IMPIANTO AGRIVOLTAICO "MASSERIA SCIANNE"				
	Rev02	Risposta integrazioni valutazione preliminare	24/04/2026	Pagina 1 di 5

Oggetto: Cod. Id: G8A2CA8 (A.U.) – Cod. Id. VIP 11299 (VIA conclusa presso MASE)

Nota di risposta alle richieste di integrazioni contenute nella Comunicazione della PROVINCIA DI LECCE - Servizio Tutela Ambientale e Transizione Ecologica Prot. N.21957 del 22-04-2026

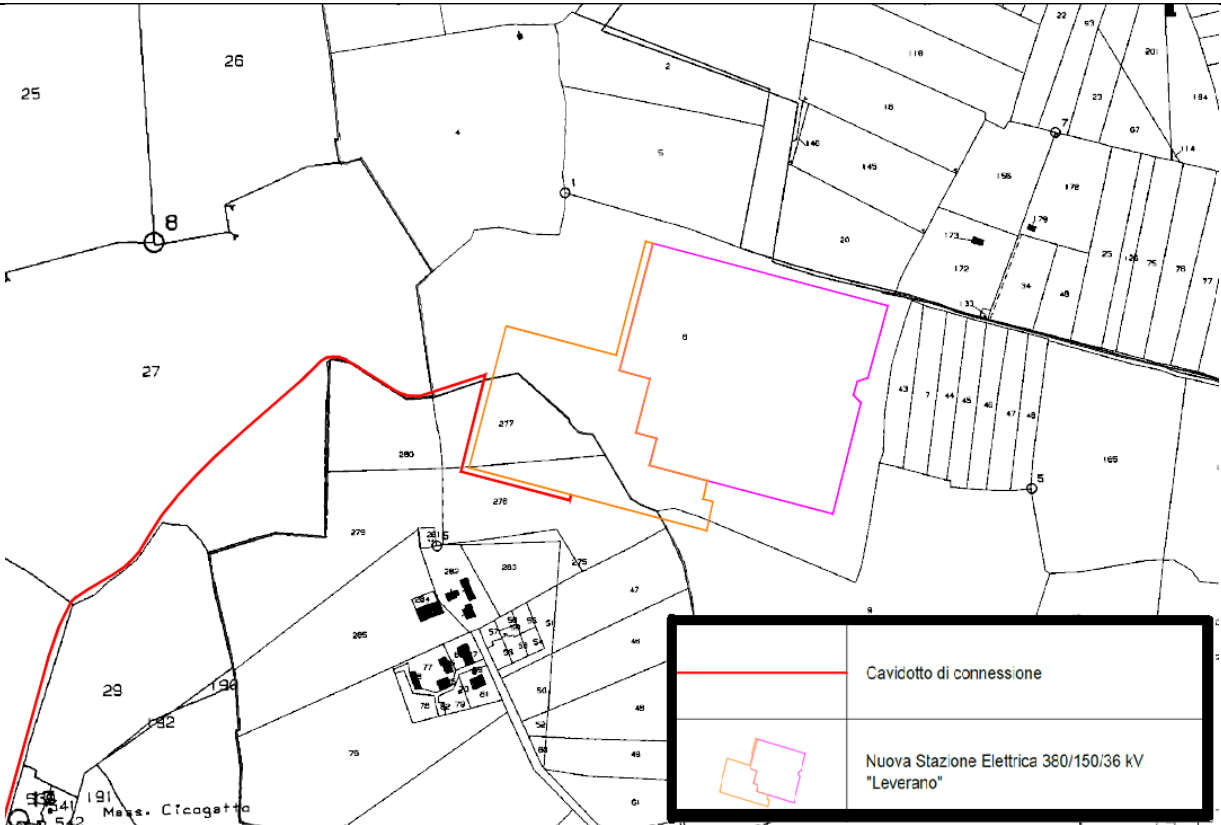
RICHIESTE ENTE	NOTA SINTETICA DI RISPOSTA PROPONENTE
<p>Con riferimento al procedimento in oggetto ed in riscontro alla pec del 03/03/2026, acquisita al prot. n. 12514 del 05/03/2026, con cui codesta Società ha inoltrato le integrazioni richieste con nota prot. n. 9053 del 18/02/2026, si rappresenta, così come già in precedenza riferito per le vie brevi, quanto di seguito.</p> <div><div>1.</div><div><p>l'istanza di Valutazione Preliminare prodotta, ai sensi dell'art. 6, comma 9, D.Lgs 152/2006 e ss.mm.ii., riporta l'indicazione della tipologia progettuale a cui ricondurre l'intervento non pertinente "... tipologia elencata nell'Allegato II alla Parte Seconda del D. Lgs. 152/206, lettera 2...". Il medesimo riferimento è riportato nella "Lista di controllo" a pag. 2.</p><p>I due documenti vanno rettificati indicando la tipologia progettuale prevista dalla normativa vigente per la quale la competenza risulta essere in capo alla Provincia;</p></div></div> <div><div>2.</div><div><p>specificare le dimensioni della nuova S.E. "Leverano" proposta rispetto alle dimensioni di quella prevista nella versione progettuale precedente, già oggetto di valutazione di compatibilità ambientale statale, oltre che indicare il titolo abilitativo riferito al citato ampliamento, posto che nella documentazione si riferisce che l'ampliamento della S.E. "Leverano" è ricompreso nel quadro autorizzativo di altro progetto proposto da diversa Società capofila.</p></div></div>	<div><div>NOTA 1.</div><div><p>In riferimento alla richiesta 1 si rappresenta che data 20/04/2026 sono state trasmesse le integrazioni richieste da Codesto Spettabile ente con nota Prot. n. 9053 del 18/02/2026, riportanti i documenti aggiornati della corretta tipologia progettuale prevista dalla normativa vigente:</p><div><div>- ALL17_Lista_controllo_val_prel_ProvLecce_Rev02A</div><div>- ALL18_Istanza_valutazione_preliminare_Masseria_Scianne_Rev01A</div></div></div></div> <div><div>NOTA 2.</div><div><p>In riferimento alla richiesta 2 si rappresenta quanto segue.</p><p>In via preliminare, si precisa che per “versione progettuale precedente” deve intendersi l’assetto di connessione e la configurazione complessiva dell’intervento così come rappresentati nella documentazione progettuale sottoposta a procedura di VIA ai sensi dell’art. 23 del D.Lgs. 152/2006, conclusasi con esito positivo di compatibilità ambientale con Decreto direttoriale MASE-VA-DEC-2025-0000665 del 04/11/2025.</p><p>In tale ambito, la configurazione della nuova Stazione Elettrica 380/150/36 kV “Leverano” e del relativo ampliamento a 36 kV era stata rappresentata mediante un unico involucro planimetrico di massima, pari a circa 6,5 ettari complessivi (cfr. figura seguente), comprensivo sia dell’area destinata alla S.E. “Leverano” sia dell’area destinata all’ampliamento a 36 kV, al fine di consentire l’opportuna valutazione degli impatti ambientali complessivi della soluzione di connessione, in coerenza con il livello di definizione progettuale disponibile.</p></div></div>

Tale rappresentazione costituiva, pertanto, un involucro verosimile e unitario dell’area potenzialmente interessata dalle opere di connessione, senza una distinta definizione planimetrica delle singole porzioni funzionali della Stazione Elettrica e del relativo ampliamento, in ragione della natura delle infrastrutture RTN e del successivo necessario affinamento tecnico di dettaglio (i.e. c.d. “Consistenza delle Opere”) demandato al Gestore di Rete nell’ambito dell’iter di sviluppo della connessione.

Tali atti costituiscono specificazioni tecniche della medesima soluzione di connessione già rappresentata e valutata nell’ambito del procedimento VIA, senza introduzione di nuove aree esterne all’involuppo già considerato, ma con la sola articolazione funzionale interna dell’area di connessione.

Solo a seguito di tali approfondimenti progettuali è stata quindi definita la puntuale ripartizione delle superfici afferenti alle singole componenti funzionali dell’opera (come riportati nella figura sottostante), risultando:

- S.E. 380/150/36 kV “Leverano”: circa 5,4 ettari;
- ampliamento a 36 kV: circa 3,4 ettari.

Tali valori costituiscono la declinazione di dettaglio dell’involuppo complessivo già valutato in sede di VIA e non determinano una modifica del perimetro ambientale complessivo già sottoposto a valutazione e assentito con il citato decreto di compatibilità ambientale.
